Ontwerp openbare ruimte F2-4 blokken

Van Koetsveldstraat, Justus van Maurikstraat en Adèle Opzoomerstraat

01 mei 2025

Knelpunt 2 | Van Koetsveldstraat t.h.v. huisnr. 7

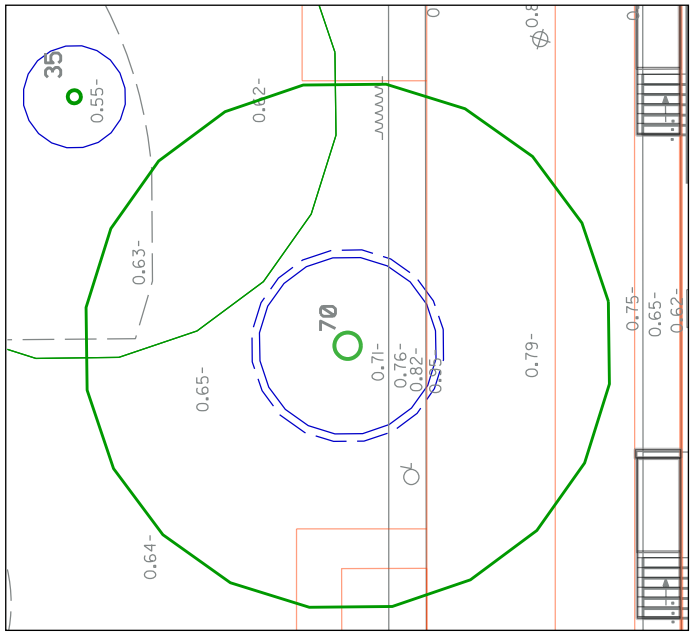
Ekotree: De weg verharding schuift op richting groenstrook. Dit betekent dat het trottoir dan wel de parkeerhavens ter hoogte van de boom komen te liggen. Effect: onhoudbaar

Schouw: In het SO verschuift de rijbaan 0.50 m richting de boom en ligt er verharding i.p.v. groen rondom de boom.

Aanpassing van SO in VO:
- Trottoir woningzijde en rijbaan versmallen
- Parkeervak buiten de oranje stippellijn brengen
- Maximaal groen rondom boom

Knelpunt 3 | Van Koetsveldstraat t.h.v. huisnr. 1

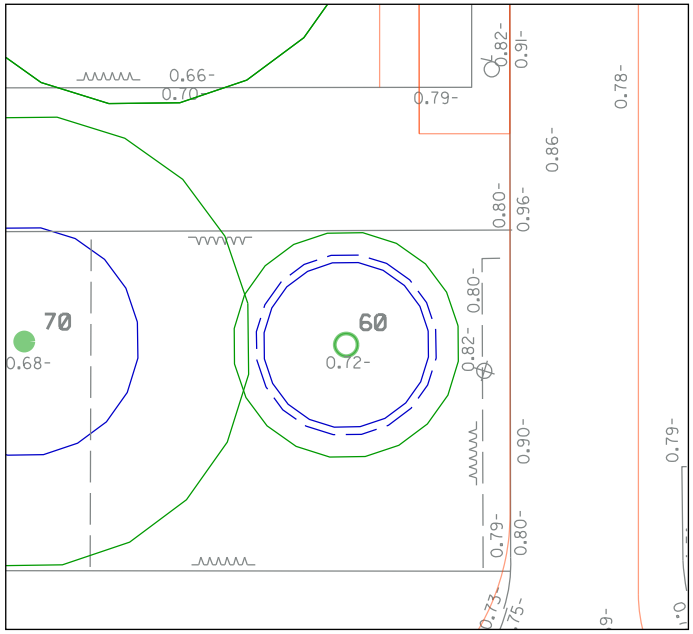
Ekotree: Boom 379767 staat momenteel in een rechthoekige graszone. In het nieuwe ontwerp wordt een deel van de hoek van het gras vervangen door verharding. Aan drie zijden van de boom wordt het grasperceel kleiner. De boom verliest daardoor een deel van zijn beworteling en van zijn doorwortelbaar volume. Effect: Aanzienlijk

Schouw: In het SO verschuift de rijbaan 0.50 m richting de boom en het plantvak wordt aan de noordzijde afgesneden/verhard.

Aanpassing van SO in VO:
- Trottoir woningzijde en rijbaan versmallen
- Noordzijde grens plantvak buiten oranje stippellijn brengen

In DO fase: Proefsleuven maken om vast te stellen of extra aanpassingen aan het ontwerp noodzakelijk zijn, m.n. aan de rechter-/oostzijde van de boom.

Knelpunt 4 | tussen Van Koetsveldstraat en J. v. Beersstraat

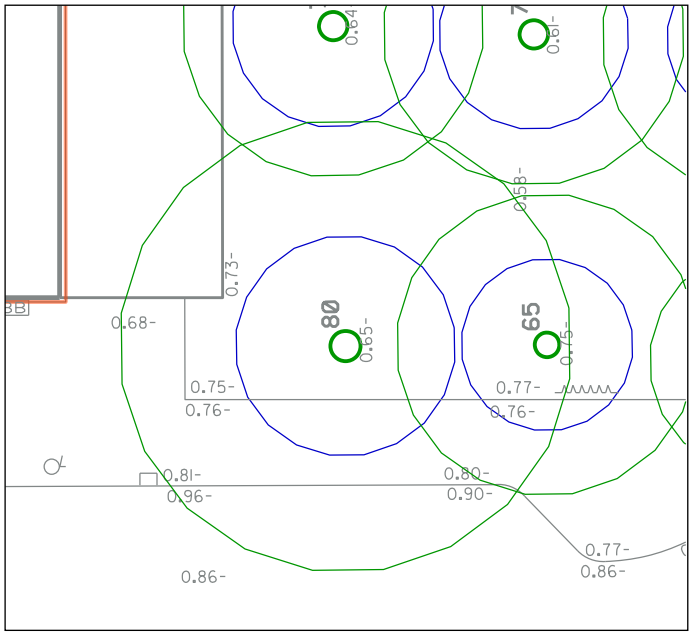
Ekotree Bij boomnr 379772 binnen de kritische wortelzone te liggen. Voor de aanleg van het trottoir zal in de stamvoet gehakt moeten worden om de bestrating te kunnen realiseren.
Effect: Onhoudbaar

Schouw: Opsluitband blijft op dezelfde plek liggen, geen aanpassing in het VO.

Vooraf aan de uitvoering/bij DO d.m.v. proefsleuf de hoogte van de opsluitband bepalen om schade aan evt. wortels te voorkomen.

Knelpunt 5 | Justus van Maurikstraat t.h.v. huisnr. 8

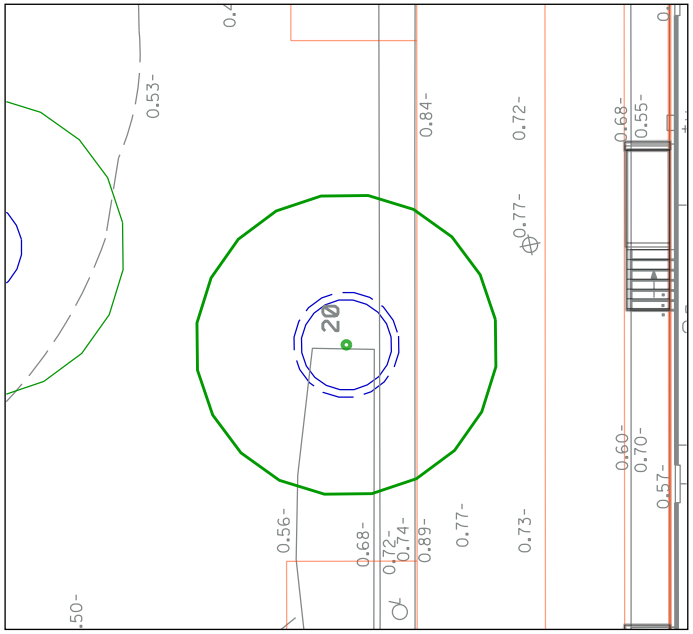
Ekotree: De parkeerhavens in de Justus van Maurikstraat komen over boomnr 4035320 te liggen. Effect: onhoudbaar

Schouw: Het zijn niet de parkeerhavens die het probleem geven, maar de heesters aan de zuidzijde van de boom. Bij het verwijderen van de heesters zullen de wortels van de boom beschadigen. De boom wortelt met name richting deze heesters (zie foto stamvoet). Daarnaast is de toename van bestrating rond de stam ook een punt waarmee veel wortels verloren zouden gaan. Deze boom is niet te behouden.

Aanpassing van SO in VO:
- Trottoir woningzijde en rijbaan versmallen
- Maximaal groen rondom boom en zuidzijde plantvak heesters behouden

Naschrift: struiken zijn in september 2024 door aannemer verwijderd.

Knelpunt 6 | Justus van Maurikstraat t.h.v. huisnr. 1

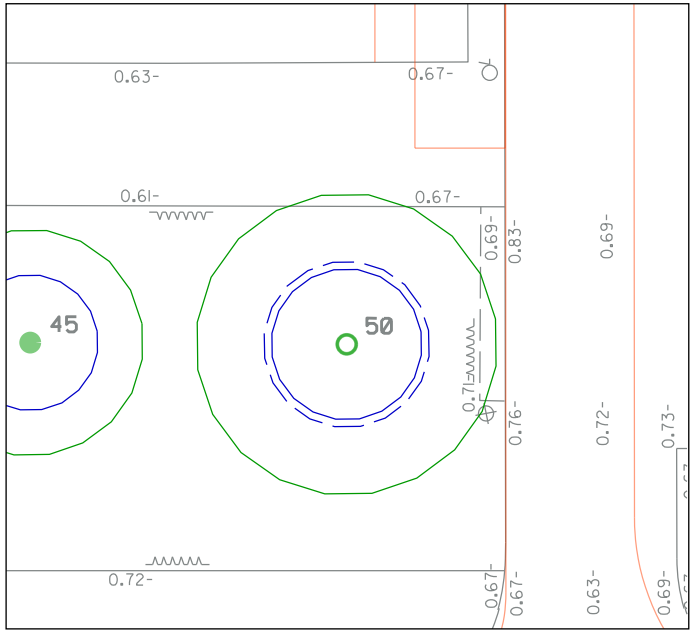
Ekotree Het groenvak rond boom 379776 wordt aan drie zijden ingeperkt en vervangen door verharding. Effect: aanzienlijk

Schouw: In het SO verschuift de rijbaan 0.55 m richting de boom en het plantvak wordt aan de noordzijde afgesneden/verhard.

Aanpassing van SO in VO:
- Trottoir woningzijde en rijbaan versmallen
- Noordzijde grens plantvak buiten oranje stippellijn brengen

In DO fase: Proefsleuven maken om vast te stellen of extra aanpassingen aan het ontwerp noodzakelijk zijn, m.n. aan de rechter-/oostzijde van de boom.

Knelpunt 7 | Adele Opzoomerstraat t.h.v. huisnr. 11

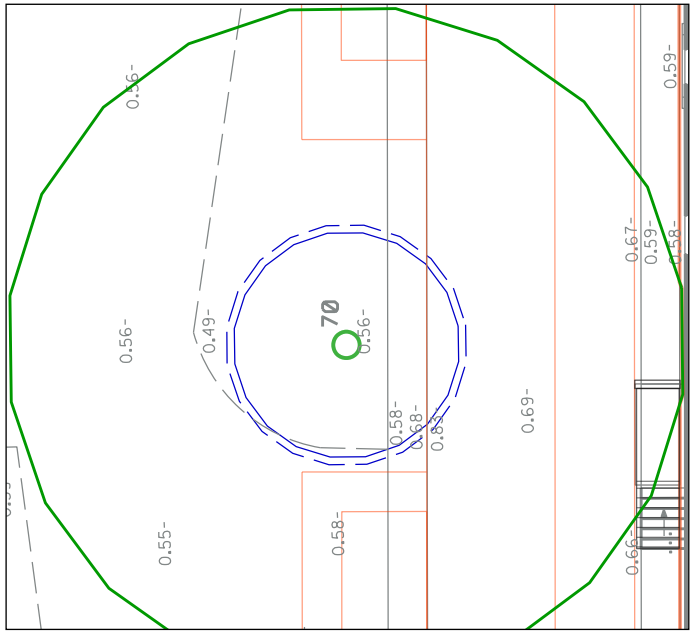
Ekotree: Het nieuwe parkeervak en trottoir komt op de locatie van de desbetreffende boom te liggen. Effect: onhoudbaar

Schouw: Verwijderen van omliggende heesterbeplanting heeft waarschijnlijk geen hele grote gevolgen voor de wortels van de boom.

Aanpassing van SO in VO:
- Trottoir woningzijde en rijbaan versmallen
- Parkeervak buiten de oranje stippellijn brengen
- Maximaal groen rondom boom

In DO fase: Proefsleuven maken om vast te stellen of extra aanpassingen aan het ontwerp noodzakelijk zijn, m.n. aan de rechter-/oostzijde van de boom.

Knelpunt 8 | Adele Opzoomerstraat t.h.v. huisnr. 5 & 6

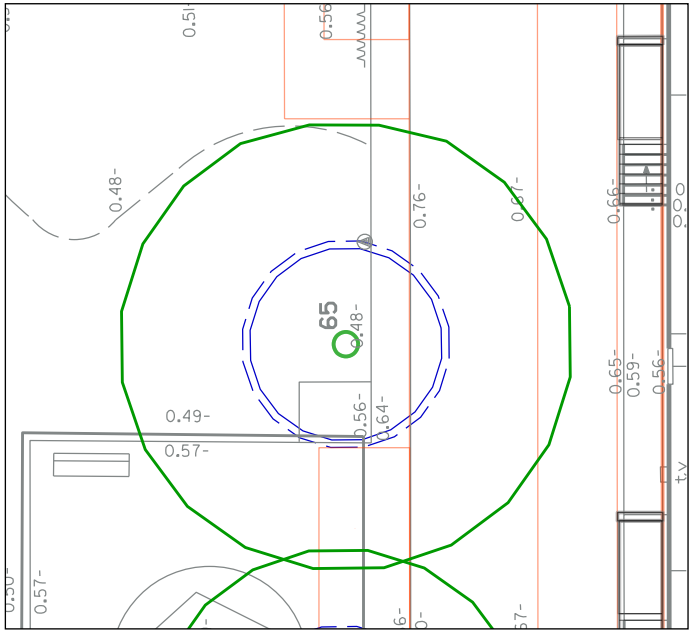
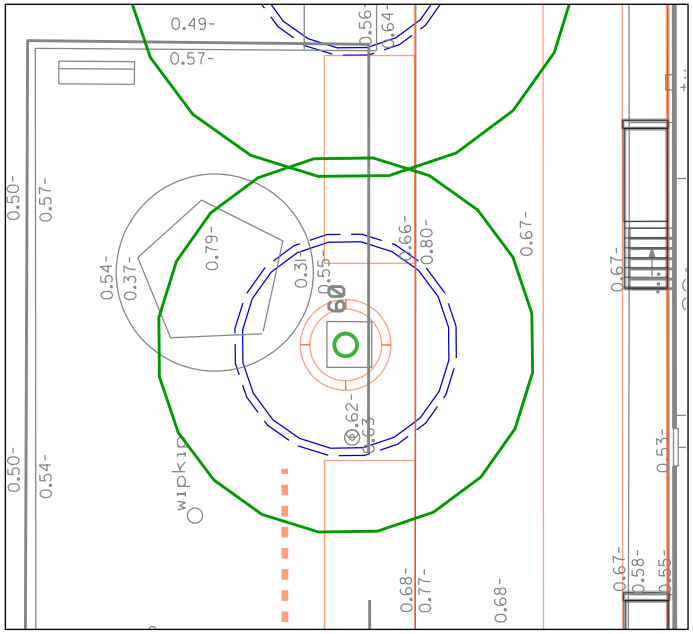
Ekotree: Het nieuwe parkeervak en trottoir komt op de locatie van de desbetreffende boom te liggen. Effect: onhoudbaar

Schouw: Maaiveld aan noordwestzijde boom is verhoogd! Verwijderen van omliggende heesterbeplanting heeft waarschijnlijk geen hele grote gevolgen voor de wortels van de boom. Het toevoegen van verharding wel!
Het graven om de verhoging in het plantvak weg te nemen en daarna het cunet uit te graven voor de beplanting zullen zo veel wortel schade geven dat de boom los komt te staan. In dat geval is boom onhoudbaar.

Aanpassing van SO in VO:
- Trottoir woningzijde en rijbaan versmallen
- Parkeervak buiten de oranje stippellijn brengen
- Maximaal groen rondom boom
- Hoogteverschil onder kroonprojectie behouden

In DO fase: Proefsleuven maken om vast te stellen of extra aanpassingen aan het ontwerp noodzakelijk zijn (waaronder gelijk houden van het maaiveld), m.n. aan de rechter-/oostzijde van de boom.

Knelpunt 10 | Adele Opzoomerstraat t.h.v. huisnr. 1

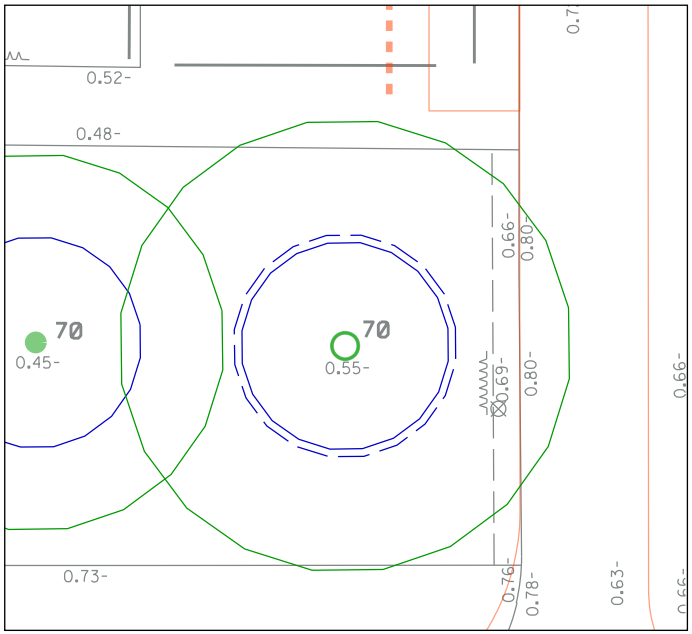
Ekotree: De grasstrook waar boom 379779 staat wordt van drie zijden verkleind voor verharding. Effect: onhoudbaar

Schouw: In het SO verschuift de rijbaan 0.60 m richting de boom en het plantvak wordt aan de noordzijde afgesneden/verhard. Verkleining aan de zuidzijde valt ruim buiten de minimale graaf-afstand + 0.20 m.

Aanpassing van SO in VO:
- Trottoir woningzijde en rijbaan versmallen
- Noordzijde grens plantvak buiten oranje stippellijn brengen

In DO fase: Proefsleuven maken om vast te stellen of extra aanpassingen aan het ontwerp noodzakelijk zijn, m.n. aan de rechter-/oostzijde van de boom.

Knelpunt 11 | Tussen Adele Opzoomerstr. en Top Naeffstr.

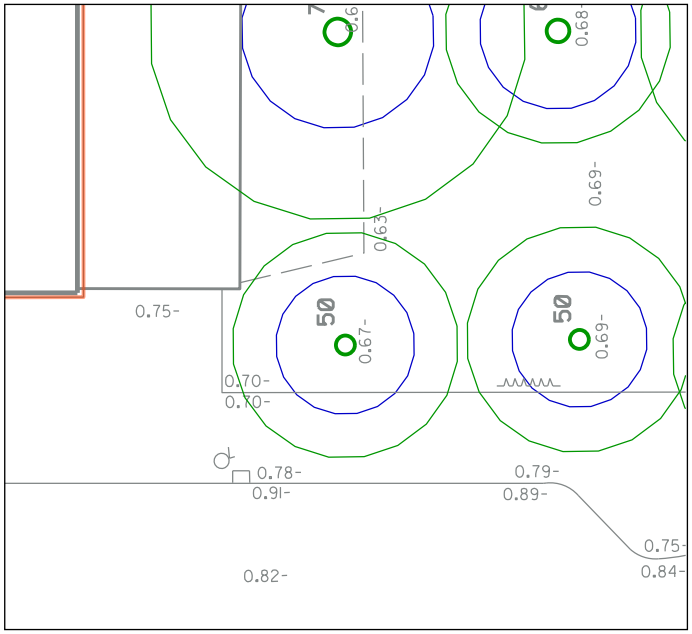
Ekotree De nieuwe verharding komt zeer dicht op boom 414591 te liggen. Effect: onhoudbaar

Schouw: In het SO verschuift de opsluitband 0.15 m richting stamvoet. Trottoir is hier al minimaal (1.80 m), verder versmallen is niet wenselijk.

Aanpassing van SO in VO:
- Geen

In DO fase: D.m.v. proefsleuf bepalen of verhogen van de opsluitband mogelijk is om schade aan evt. wortels te voorkomen. Desgewenst ter plaatse van de boom een puntvernauwing in het trottoir aanbrengen.
